SCALANDES à Mont-de-Marsan Dossier de demande d'autorisation environnementale

La présente note vise à répondre aux remarques émises dans le cadre du dossier de demande d'autorisation environnementale de la SCALANDES à Mont-de-Marsan, par la MRAe.

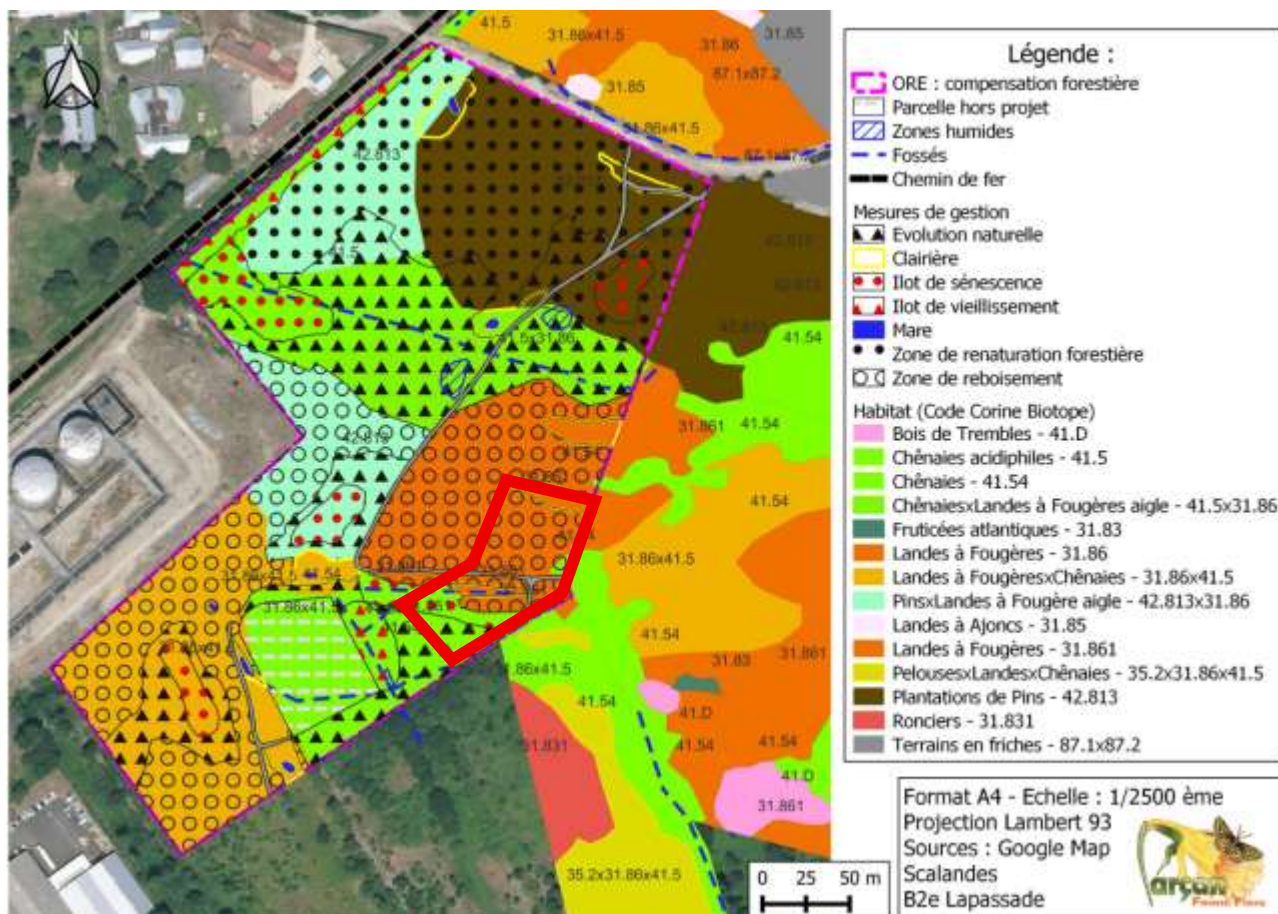
La MRAe recommande de préciser la manière dont les secteurs impactés par les obligations légales de débroussaillage ont été pris en compte dans l'analyse.

Une mesure de réduction spécifique (R12) afin d'éviter au maximum la destruction directe ou indirecte d'espèces floristiques, d'oiseaux, de reptiles et de mammifères terrestres, est mise en place dans les surfaces concernées par les OLD (Obligations Légales de Débroussaillage).

La mesure prévoit la gestion alvéolaire de la bande des OLD et le marquage des arbres à conserver avant travaux. Ces mesures permettent d'éviter les impacts sur la petite faune.

Les OLD seront entretenues annuellement par une fauche tardive ou précoce afin de limiter les impacts sur les espèces.
